渦電流探傷試験、超音波探傷試験及び漏えい率試験に係る 日本電気協会の規格の技術評価に関する関係規則解釈等の整備について

令和 3 年 7 月 2 1 日
原 子 力 規 制 庁

日本電気協会「原子力発電所用機器における渦電流探傷試験指針（JEAG 4217-2018）、軽水型原子力発電所用機器の供用期間中検査における超音波探傷試験規程（JEAC 4207-2016）及び原子炉格納容器の漏えい率試験規程（JEAC 4203-2017）」に関する技術評価書（案）についての御意見とそれに関する考え方（案）

図 4. 1. 3-1 リフトオフを用いた照射効果の有無に対する確認方法²¹

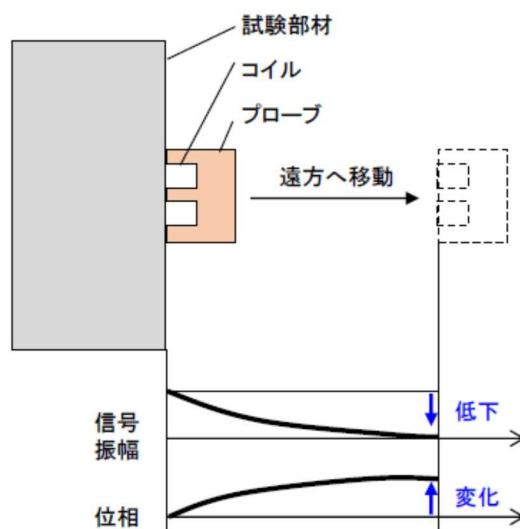
照射効果の影響については試験体と実機でリフトオフ現象を比較し影響がないことが確認できれば問題ないと考えられることから、リフトオフ現象を比較しその影響を確認することを要望する。

図 4. 2. 7-1 エコー高さ比と SN 比の関係⁹¹

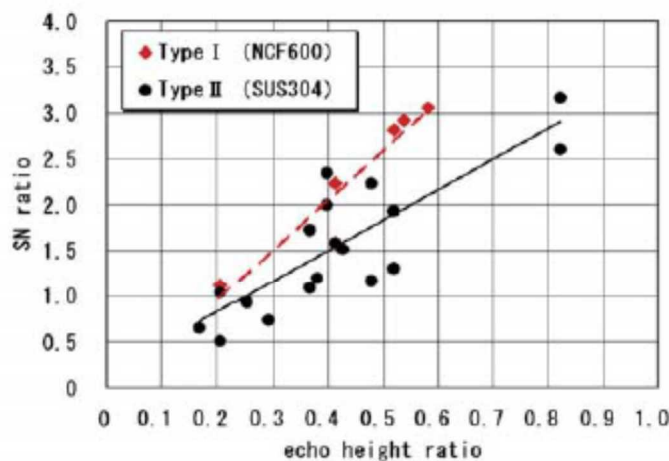
16	＜該当箇所＞ 86頁8行目、14行目 4.2.7 記録要領 (3) 検討の結果 ③「・・・エコー高さ比は DAC%に相当するので・・・」 「ここでノイズレベルを超えて検出された指示とは、健全部の探傷波形と比較して概ね 2 倍以上の信号 (SN 比 2 以上) とするが、それ以下であっても反射源として識別可能なものについては記録対象とする。」とあるのは、「ノイズレベル以下であっても反射源として識別可能なものについては記録対象とする。」と読み替えることとする。」 ＜内容＞ ・「エコー高さ比は DAC%に相当するので」の意図がわかりません。当該文献を参照しても、深さ 2mm(板厚比 13%)のスリットとのエコー高さ比を示しており、JEAC4207 の DAC%とは異なるものです。 ・ノイズレベルの定義は文献により異なりますが、当該文献では無欠陥部の信号を N としています。また当該文献は検出性に関するものではなく、溶接条件によって SN 比がどのように変化するかを論じたもので、欠陥部/無欠陥部が既知の状態で行っており、これを根拠とすることは適切ではありません。また、「エコー高さ比は DAC%に相当するので、」以降の論理展開の根拠が示されておらず、一般的な通説とも異なります。該当する読み替えの記述を削除ください。	技術評価書の「4. 2. 7 記録要領」の(3)③は、容器管台とセーフエンドとの異種金属突合せ溶接継手の「4350 記録」について評価したものです。高ニッケル合金溶接部について「ノイズレベルを超えて検出された指示について、全ての指示を記録する」際のノイズレベルの設定方法が明確でないことから、「ここでノイズレベルを超えて検出された指示とは、健全部の探傷波形と比較して概ね 2 倍以上の信号 (SN 比 2 以上) とするが」を適用除外としたものです。「エコー高さ比は DAC%に相当する」と記載しましたが、数値的にエコー高さ比 DAC%という意図ではなく、「図 4.2.7-1 エコー高さ比と SN 比の関係」に示す横軸のエコー高さ比は基準反射源を底面スリット部としたエコーの高さ比であり、DAC%は基準反射源に対するエコーの高さ比であるので、SN 比=1 に対するエコー高さ比 0.2 は DAC20% (ノイズの誤判定を踏まえた閾値として採用されたもの) に相当すると判断できるとの意味です。意図を明確にするため、以下のとおり変更します。 【変更前】 エコー高さ比は DAC%に相当するので、SN 比=1 は約 DAC20%に相当しているといえる。「2711 記録, 採取手順」においては DAC20%を超えるエコーは記録すると規定しているが、DAC20%はノイズの誤判定を踏まえた閾値として採用されたものであるため、SN 比による場合もノイズとの閾値より大きい 2 を超えるエコーを記録対象とすることは妥当ではない。 【変更後】 また、「A-6000 フェーズドアレイ技術による欠陥深さ寸法測定要領」において、基準感度の調整は「A-6240 対比試験片」に規定する対比試験片を用いて行うとし、ノッチ (スリット) 付き試験片や横穴付き試験片は同列に扱われている。上記図 4.2.7-1 に示す横軸のエコー高さ比は基準反射源を底面スリット部としたエコーの高さ比であり、DAC%は基準反射源に対するエコーの高さ比であるため、SN 比=1 に対するエコー高さ比 0.2 は DAC20% (ノイズの誤判定を踏まえた閾値として採用されたもの) に相当すると判断できる。「2711 記録, 採取手順」においては DAC20%を超えるエコーは記録すると規定しており、SN 比による場合にノイズとの閾値より大きい 2 を超えるエコーを記録対象とすることは妥当ではない。

13 <該当箇所> 3 1 頁 1 5 行目 別表第 2 (別紙 6) 5. 超音波探傷試験規格 2016 4350 記録 読み替える字句 ノイズレベル以下であっても反射源として識別可能なものについては記録対象とする。 ＜内容＞ ・「エコー高さ比は DAC%に相当するので」の意図がわかりません。当該文献を参照しても、深さ 2mm(板厚比 13%)のスリットとのエコー高さ比を示しており、JEAC4207 の DAC%とは異なるものです。 ・ノイズレベルの定義は文献により異なりますが、当該文献では無欠陥部	御意見は、技術評価書案の「4. 2. 7 記録要領」についてのものであり、技術評価書(案)についての御意見とそれに関する考え方の№16を参照ください。 技術評価書の「4. 2. 7 記録要領」の(3)③は、容器管台とセーフエンドとの異種金属突合せ溶接継手の「4350 記録」について評価したものです。高ニッケル合金溶接部について「ノイズレベルを超えて検出された指示について、全ての指示を記録する」際のノイズレベルとはどの程度かの定義が明確でないことから、「ここでノイズレベルを超えて検出された指示とは、健全部の探傷波形と比較して概ね 2 倍以上の信号 (SN 比 2 以上)とするが」を適用除外としたものです。したがって、原案のとおりとします。 なお、技術評価書案には、「エコー高さ比は DAC%に相当する」と記載し

の信号を N としています。また当該文献は検出性に関するものではなく、溶接条件によって SN 比がどのように変化するかを論じたもので、欠陥部/無欠陥部が既知の状態で行っており、これを根拠とすることは適切ではありません。また、「エコー高さ比は DAC%に相当するので、」以降の論理展開の根拠が示されておらず、一般的な通説とも異なります。該当する読み替えの記述を削除ください。	ましたが、数値的にエコー高さ比 DAC%という意図ではなく、「図 4.2.7-1 エコー高さ比と SN 比の関係」に示す横軸のエコー高さ比は基準反射源を底面スリット部としたエコーの高さ比であり、DAC%は基準反射源に対するエコーの高さ比であるので、SN 比＝1 に対するエコー高さ比 0.2 は DAC20%（ノイズの誤判定を踏まえた閾値として採用されたもの）に相当すると判断できるとの意味です。意図を明確にするため、以下のとおり変更します。 【変更前】 エコー高さ比は DAC%に相当するので、SN 比＝1 は約 DAC20%に相当しているといえる。「2711 記録, 採取手順」においては DAC20%を超えるエコーは記録すると規定しているが、DAC20%はノイズの誤判定を踏まえた閾値として採用されたものであるため、SN 比による場合もノイズとの閾値より大きい 2 を超えるエコーを記録対象とすることは妥当ではない。 【変更後】 また、「A-6000 フェーズドアレイ技術による欠陥深さ寸法測定要領」において、基準感度の調整は「A-6240 対比試験片」に規定する対比試験片を用いて行うとし、ノッチ（スリット）付き試験片や横穴付き試験片は同列に扱われている。上記図 4.2.7-1 に示す横軸のエコー高さ比は基準反射源を底面スリット部としたエコーの高さ比であり、DAC%は基準反射源に対するエコーの高さ比であるため、SN 比＝1 に対するエコー高さ比 0.2 は DAC20%（ノイズの誤判定を踏まえた閾値として採用されたもの）に相当すると判断できる。「2711 記録, 採取手順」においては DAC20%を超えるエコーは記録すると規定しており、SN 比による場合にノイズとの閾値より大きい 2 を超えるエコーを記録対象とすることは妥当ではない。

図 4.2.13-1 基準感度の設定例
 (図-3200-1(1)の DAC 回路を使用しない場合の修正例)

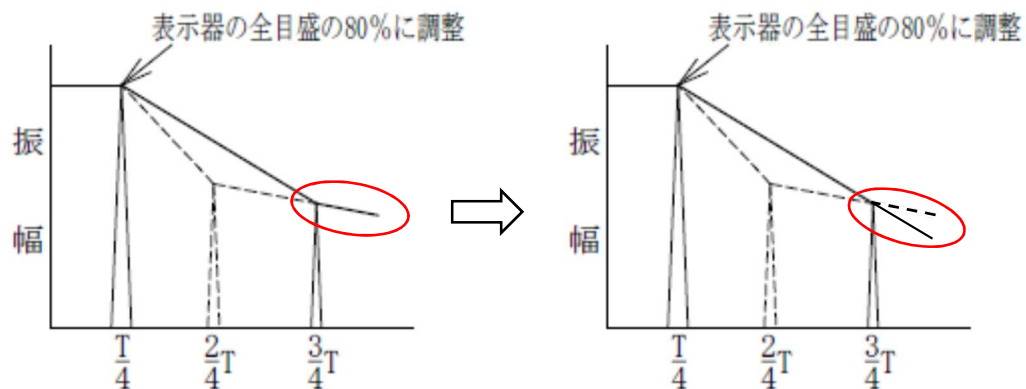
なお、DAC 曲線の作図において図-3200-1(1)、図-3200-3(1)、図-3200-5(1)、図-4200-1(1)、図-4200-3(1)及び図-4200-5(1)に示す DAC 回路を使用しない場合の内挿線は、2/4T（斜角法の場合は(2/8)S、以下同じ）位置の横穴の有無により実線と破線で区別しているが、3/4T（斜角法の場合は(3/8)S、以下同じ）位置から右側の外挿線は 2/4T 位置と 3/4T 位置での横穴からの振幅を利用するので、実線ではなく破線表示に、2/4T 位置の横穴がない場合の 3/4T 位置から右側の外挿(実線)は 1/4T(斜角法の場合は(1/8)S)位置と 3/4T 位置での横穴からの振幅に基づく延長線になる（「図 4.2.13-1 基準感度の設定例（図-3200-1(1)の DAC 回路を使用しない場合の修正例）」の右図参照）。

図 4. 3. 6-1 基準容器法での評価¹⁵⁵

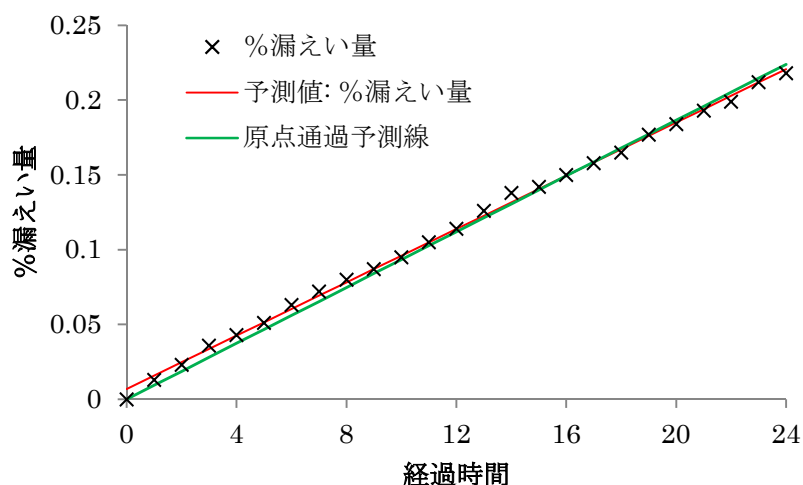
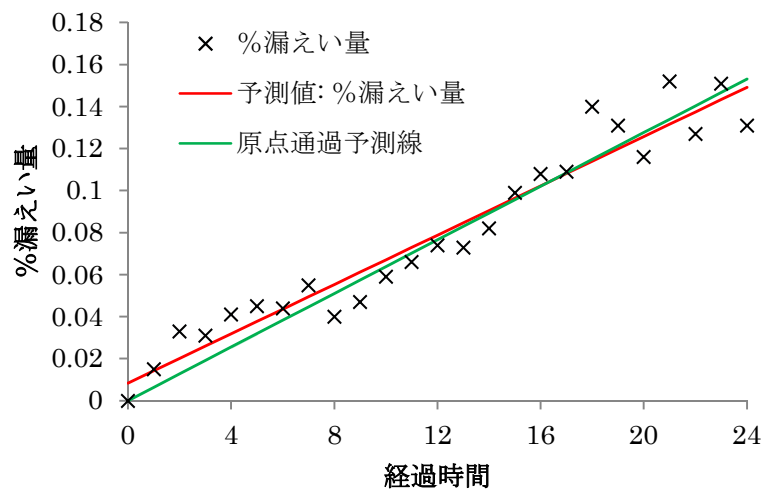
「解説表 3. 2-5. 1 温度測定数による漏えい量の変化」（基準容器法での評価；A 発電所での実績による）及び「解説表 3. 2-5. 1 温度測定数による漏えい量の変化」（絶対圧力法での評価；B 発電所での実績による）に示す温度計 23 個使用の場合の漏えい量(%) について、切片を有する回帰分析と原点を通過する回帰分析を行った結果を「図 4. 3. 6-1 基準容器法での評価」及び「図 4. 3. 6-2 絶対圧力法での評価」に示す。いずれも切片の値は+側を示している。「3. 1. 2. 3 平均漏えい率及び信頼限界」及び「3. 2. 2. 3 平均漏えい率及び信頼限界」に規定する平均漏えい率及び信頼限界の式は、原点を通過する回帰直線 $Q=b' H$ に誤差を加味した式となるよう検討することを要望する。

図 4.3.8-1 %漏えい量測定結果

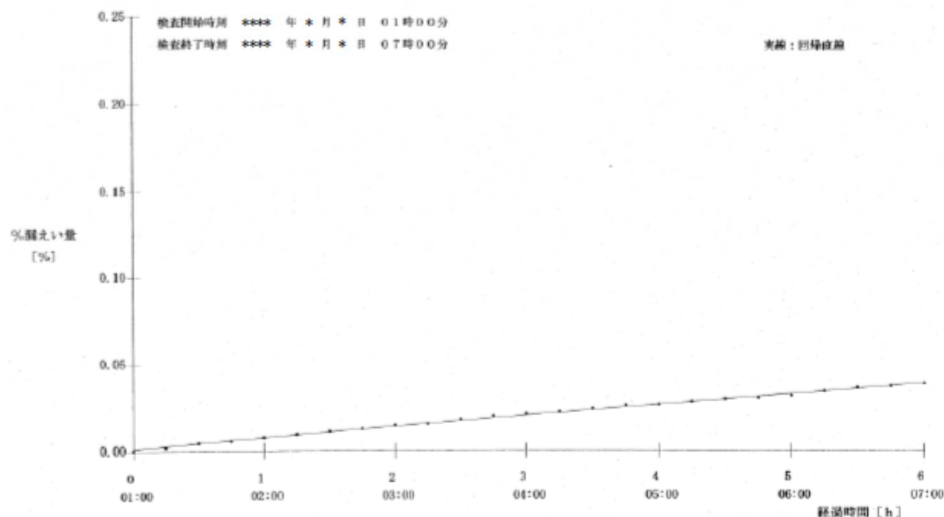
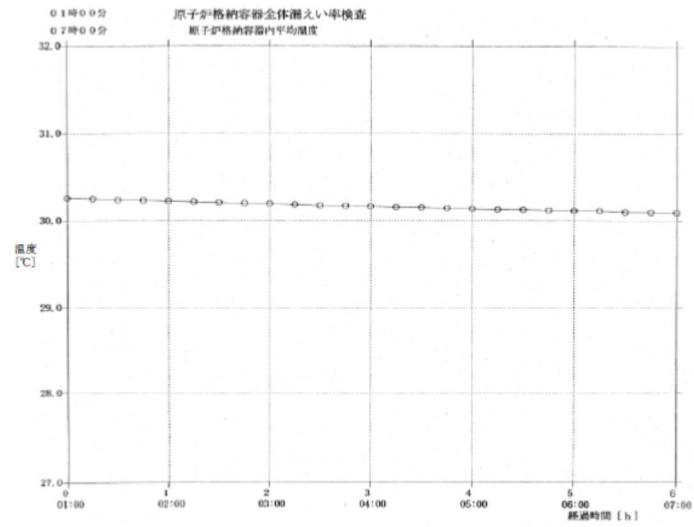
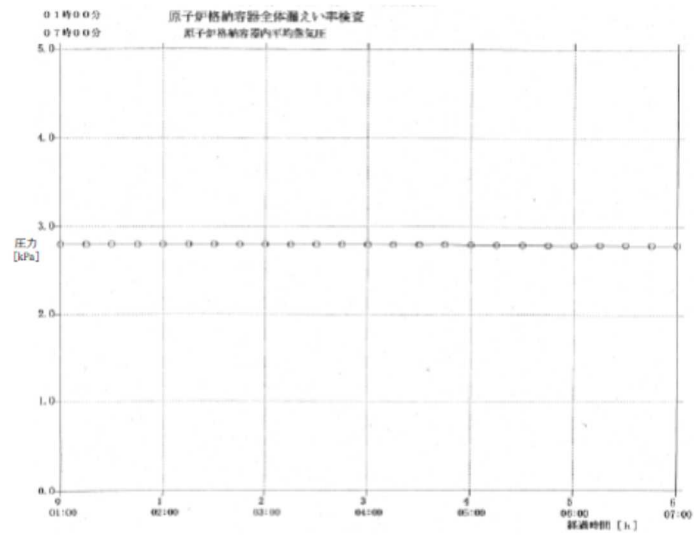
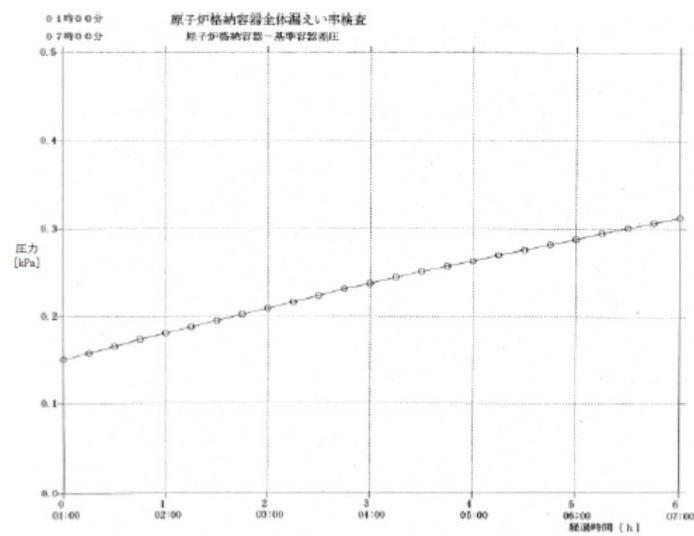
- (b) 基準容器法の場合の「3.2.4.4 測定系の妥当性の確認」において、「試験中の漏えい率が正常に測定されていることをチェックする目的で、~~試験開始時点よりの~~%漏えい量、~~平均温度~~、~~蒸気圧及び差圧~~をグラフにプロットする。」と規定しているが、対応する図が本文及び解説に記載されていない。日本電気協会は「各測定結果プロット図の例を以下に示す。プロット結果より、前後のデータを比較することで時系列データのばらつきに特異な変化がないことを確認することで妥当性を確認している。」としている¹⁵⁹。提示されたプロット図（「図 4.3.8-1 %漏えい量測定結果」、「図 4.3.8-2 平均温度測定結果~~図~~」、「図 4.3.8-3 平均蒸気圧測定結果」及び「図 4.3.8-4 差圧測定結果」参照）は測定項目単体ごとの、特異な変化が確認されなかった事例のものである。しかし、「図 3.1.6 全体漏えい率試験結果」の下半分に示す絶対圧力法の場合の漏えい率試験測定系確認のプロット図は、各測定項目がまとめてプロットされ、変化がある曲線で表示されている。絶対圧力法と基準容器法の規定の整合を図る観点から、「3.2.4.4 測定系の妥当性の確認」の「試験開始時点よりの%漏えい量、~~平均温度~~、~~蒸気圧及び差圧~~をグラフにプロットする。」に対応した図を追加することを要望する。また、「3.2.4.4 測定系の妥当性の確認」において「解説 3.2-1 に示す P'/T (P' : 基準容器内圧力, T : 原子炉格納容器内平均温度) の関係をプロットする。」と規定しているが、本文に記載された内容は規定の一部となることから「解説 3.2-1 本方案による基準容器法を用いる場合における基本的検討確認事項」は本文に移行することを要望する。
